VYSVĚTLENÍ ZADÁVACÍ DOKUMENTACE Č. 14

VÝSTAVBA DATOVÉHO CENTRA ZELENEČ

VZ_2016_0058

Obr.1

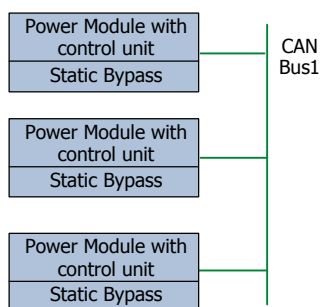
Je nutné, aby každý modul měl vlastní statický bypass? Námi navrhovaný model UPS5000-E má jeden centralizovaný statický bypass. Jsme přesvědčení, že řešení s centralizovaným bypassem je jednodušší, eliminuje možné výpadky energie, selhání zálohy bypassu a je výrazně spolehlivější.

Řídicí program požadované UPS (obr.1) je složitější a komunikační bus není redundantní.

Navrhované řešení neodpovídá zadání uvedené v ZD. Zadavatel trvá na dodržení zadání.

Obr.3

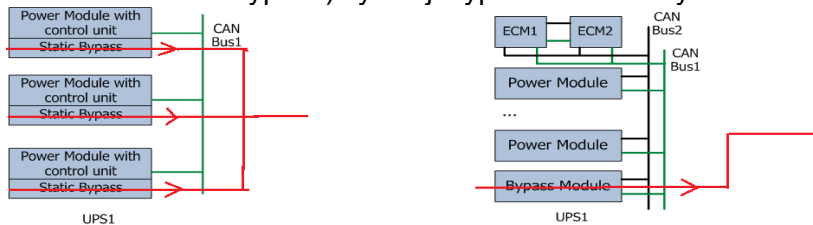
Při využití požadované UPS jsou usměrňovače, převodníky a logický program spojeny dohromady a logika řešení je velmi složitá. Komunikační bus není redundantní a při jeho selhání spadne celý paralelní systém. Také při selhání "master" modulu si ostatní moduly konkurují, snaží se převzít úlohu "master" a tím zvyšují riziko selhání celé logiky komunikace.

Huawei UPS5000-E celou logiku zjednodušuje tím, že jsou usměrňovače a převodníky řízeny rozdílnými DSP. Redundance a jasně nastavené priority zálohy (Selhání ECM1→ECM2→Bypass) vylučují výpadek celého systému.

Při využití distribuovaného bypass (obr.3) může dojít k problémům se sdílením zátěže (load-share). Je velmi složité realizovat loadshare mezi několika statickými bypassy. Může dojít k přetížení v distribuovaném bypassu a to může vést k **výpadku energie**. U distribuovaného bypassu se také může stát, že se při výpadku proudu do modulu kapacita bypassu odpovídajícím způsobem sníží což může vést k **selhání zálohy bypassu**.

Obr.4

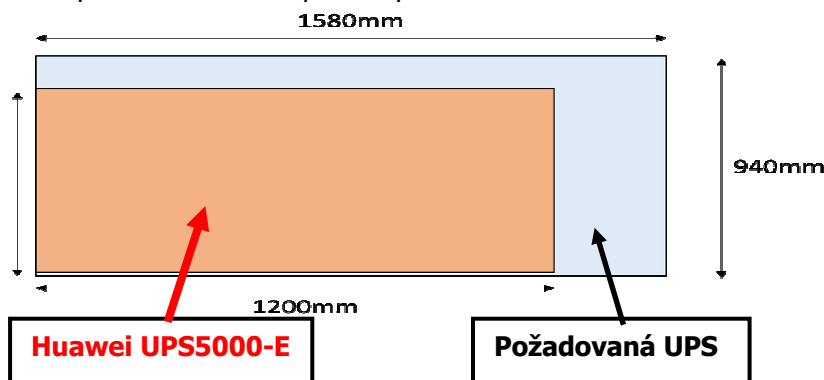
Není potřeba měnit dispozice prostoru

Při použití **Huawei UPS5000-E**, není potřeba měnit dispozice určeného prostoru (obr.4). Huawei UPS má menší rozměry než požadovaná UPS a při zachování stejných výkonostních parametrů **plně splňuje požadavky VZ**.
